PREVOST

BULLETIN DE GARANTIE

BG14-03

DATE :	AVRIL 2014	SECTION : 06 - Électricité
EXPIRATION:	AVRIL 2016	
SUJET :	Remplacement du couvercle de boîte à batteries

Fig.4 Gabarit de perçage correctement positionné (Gauche) et incorrectement positionné (Droit)

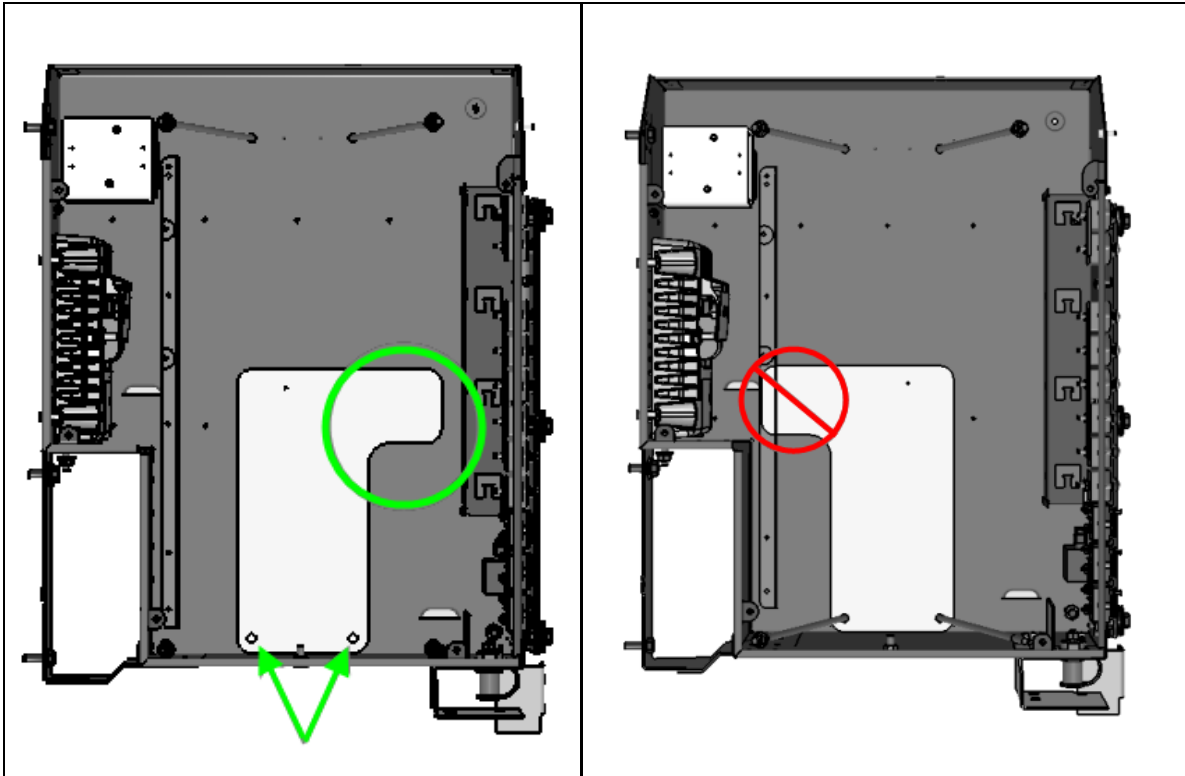
- Fixer le gabarit de perçage au fond de la boîte à batteries en utilisant les perçages pour les tiges de barres de fixation (Fig.4 ci-dessous)

NOTE : Le gabarit est muni d'un détrompeur et ne peut être installé que d'un seul sens.

Fig.5 Position du perçage vue du dessus (Gauche) et du dessous du véhicule (Droit)

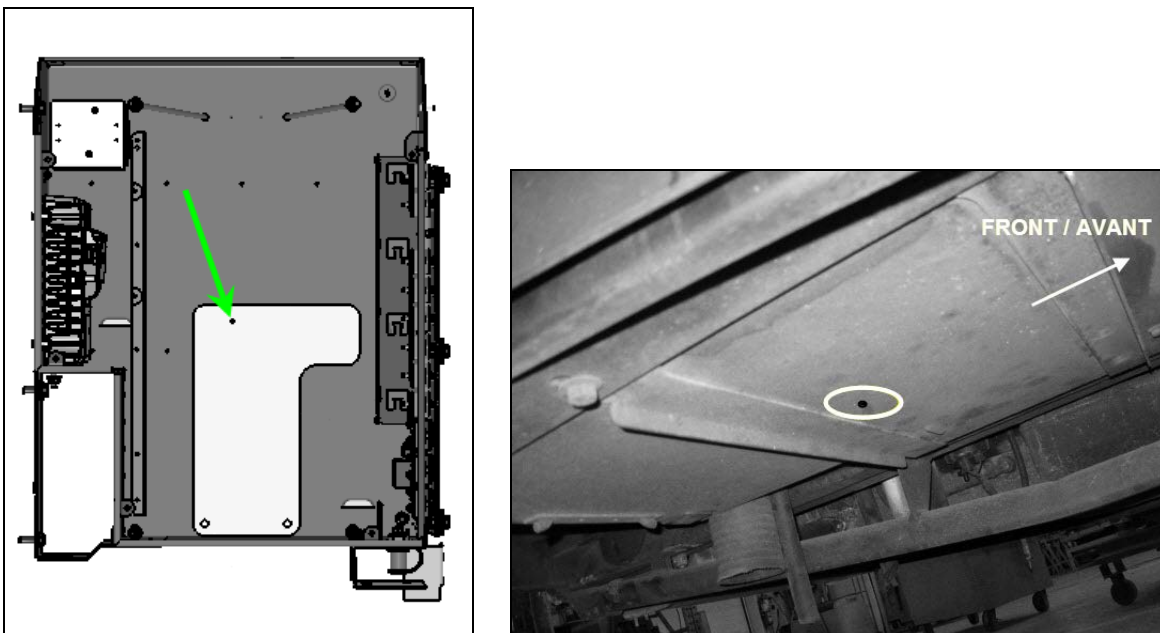
- À l'aide du gabarit, percer le fond de la boîte en utilisant un foret de 3/8po ou 10mm (Fig.5).

Fig.6 Positionnement de la tige de fixation du couvert

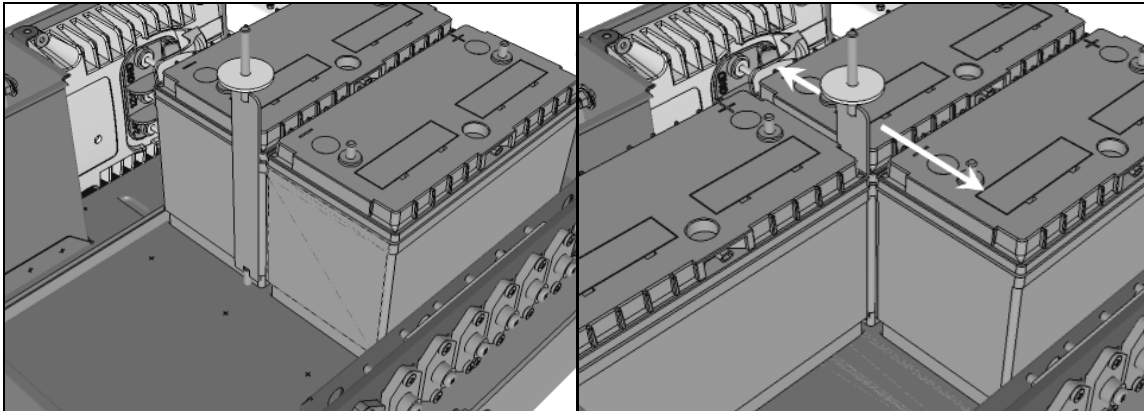
8. Retirer le gabarit.
9. Installer la nouvelle tige de retenu de couvert (068867) au fond de la boîte et fixer sous le véhicule à l'aide de l'écrou hexagonal 3/8-16 (500702) et de la rondelle plate (068704) incluse dans l'ensemble 068875.

NOTE : Le plat de la tige doit être positionné dans le sens de la largeur (Fig.6)

10. Sous le véhicule, serrer l'écrou hexagonal a un couple de 30 lb-pi (40 Nm).
11. Réinstaller les 4 tiges pour barres de retenu (Fig.3).
12. Réinstaller les batteries selon la Fig.7.

Fig.9 Nouveau couvert installé.

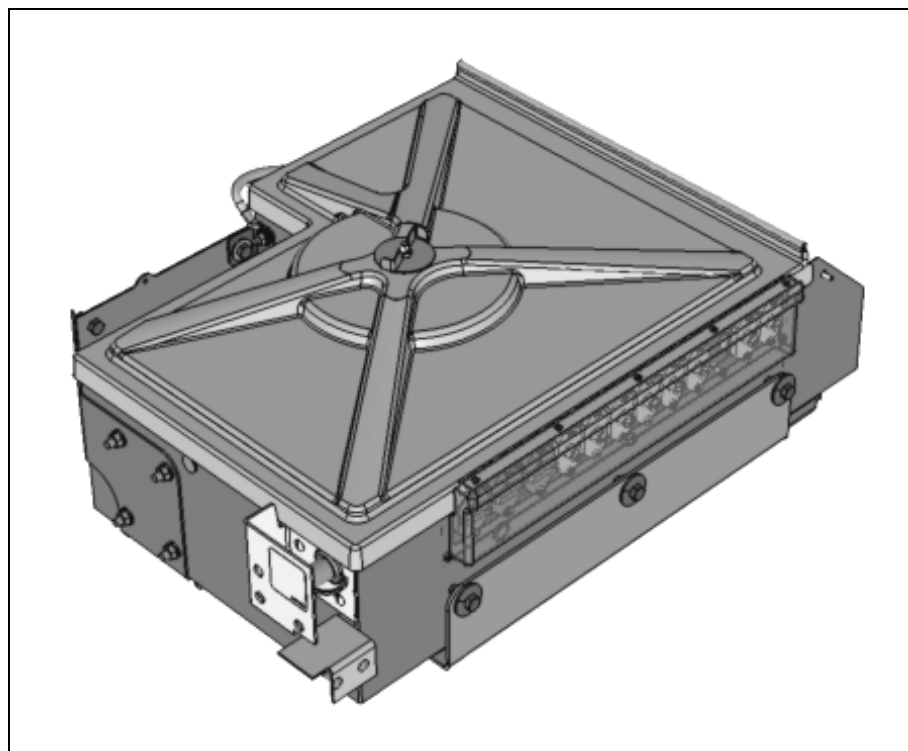
15. Installer le nouveau couvert (068858), fixer à l'aide de l'écrou papillon (068765) et vérifier l'installation (Fig.9).
